监理工程师通知单

工程名称：南通伟嵘金属科技自发自用项目

关于光伏施工有关事宜。

关于光伏施工质量有关事宜。

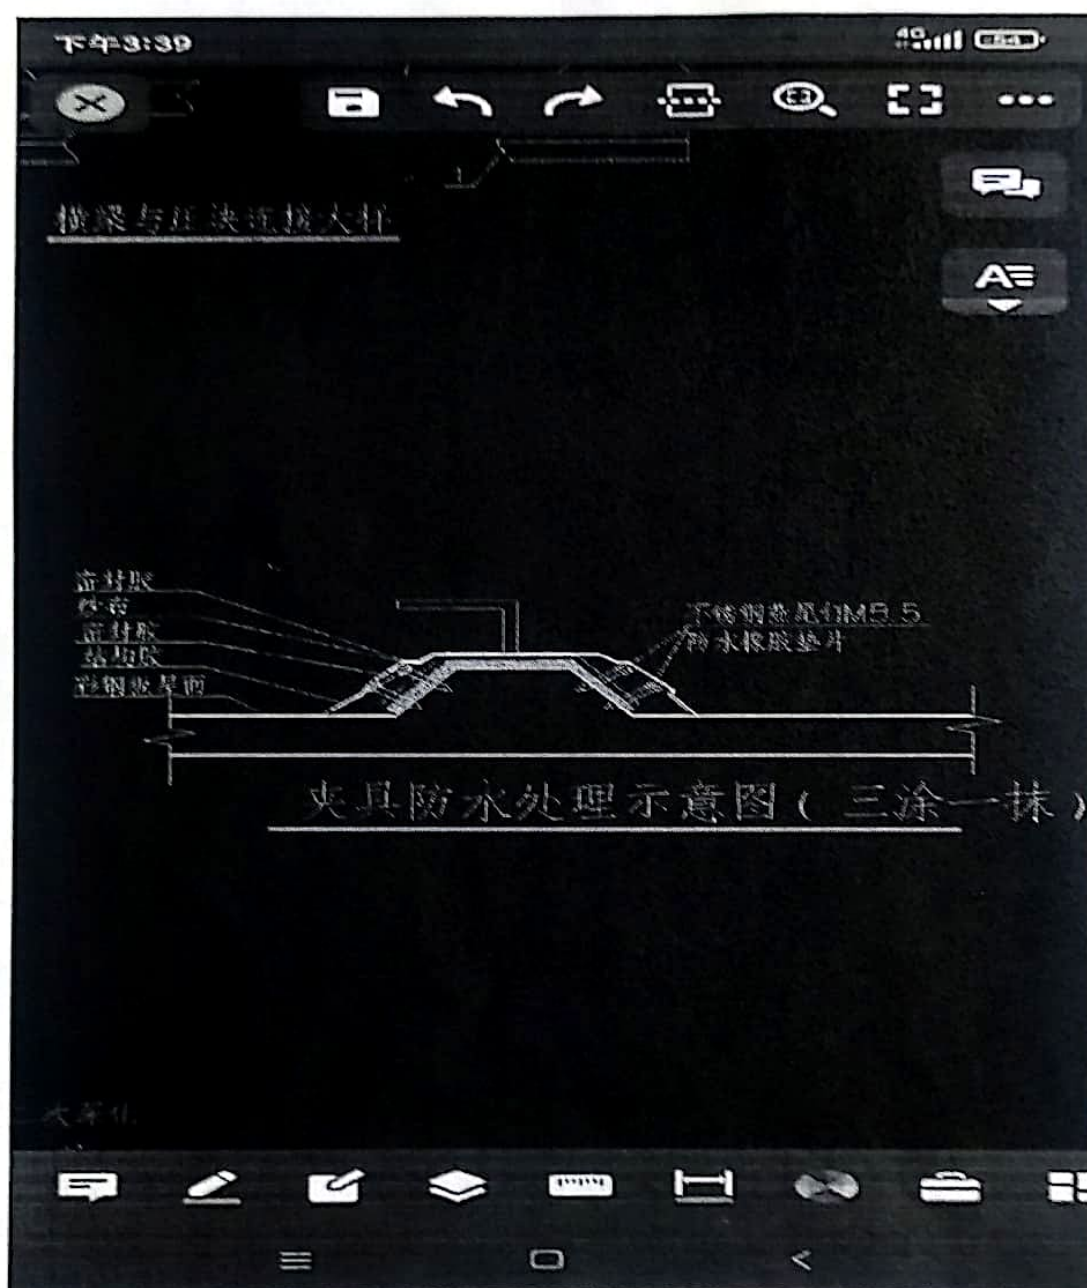
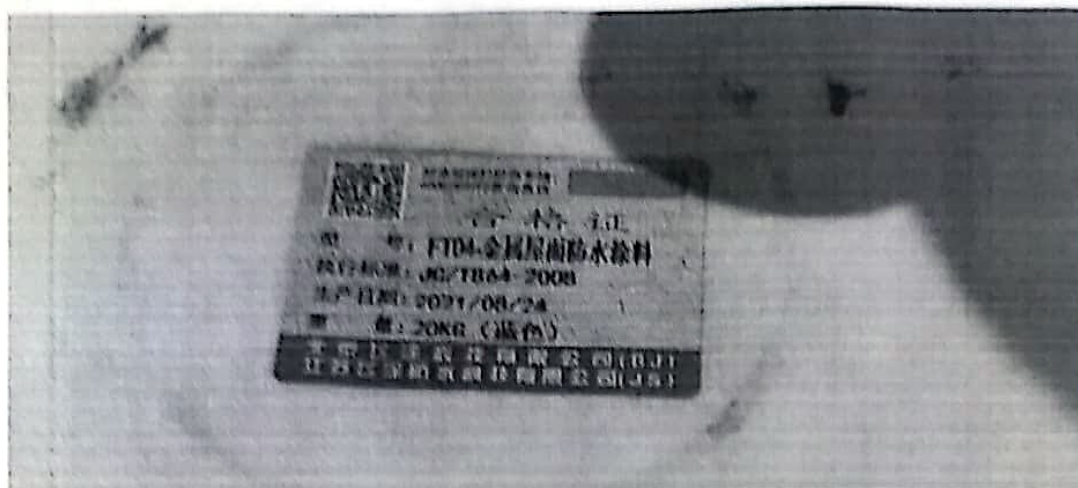
内容：我监理部在巡视中发现，你部在夹具施工中没有按图纸设计要求使用密封胶，而是用了防水涂料，不符设计要求，详见附件。

望你部接到通知单后认真整改，并在 03 月 25 日前回复。

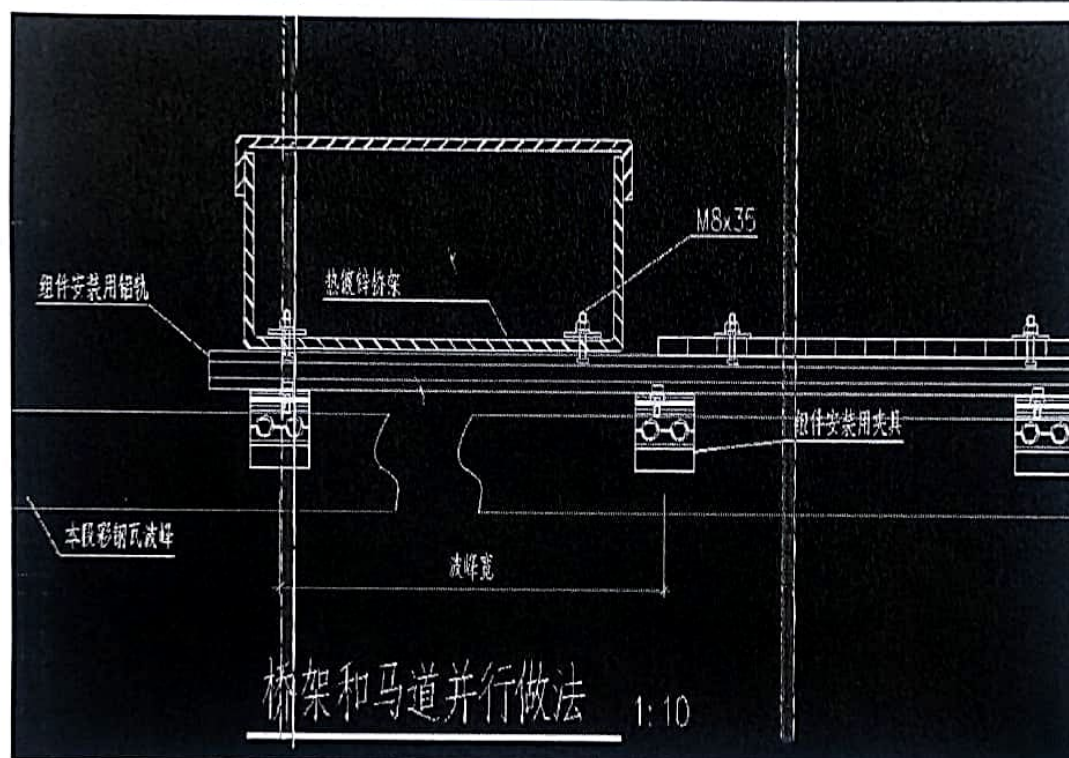
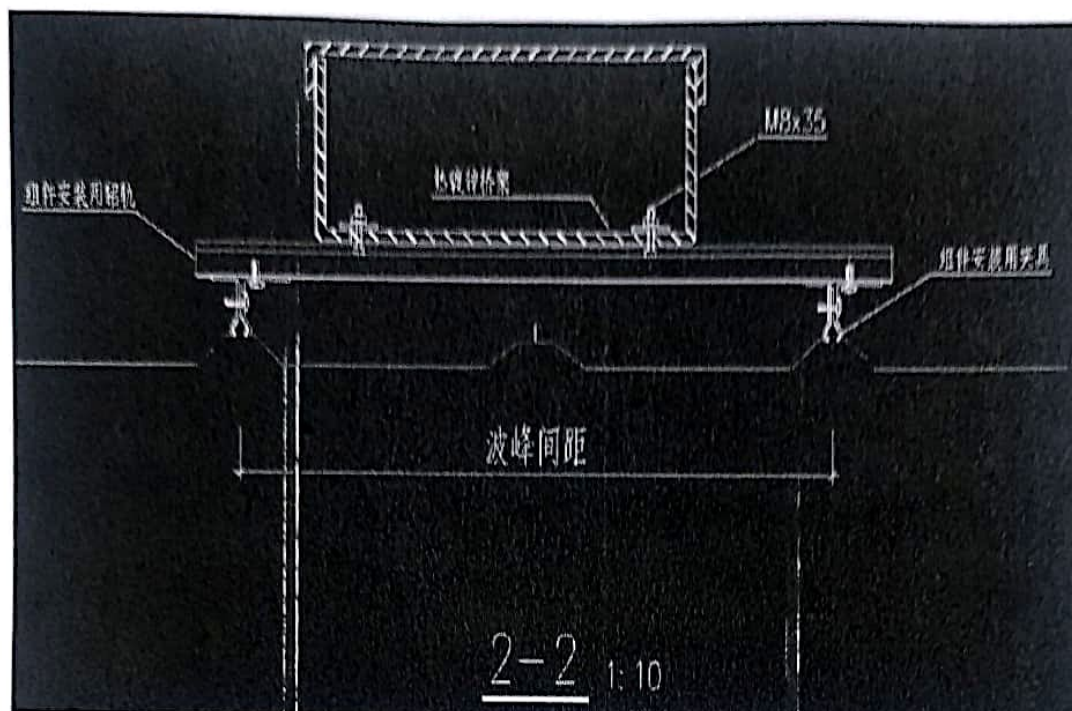
本项目部在巡视中发现，桥架及走道支架未按图纸设计要求使用铝轨材料，不符合设计要求。

以上问题见附件，望你部尽快落实整改，请在 03 月 28 日前回复。
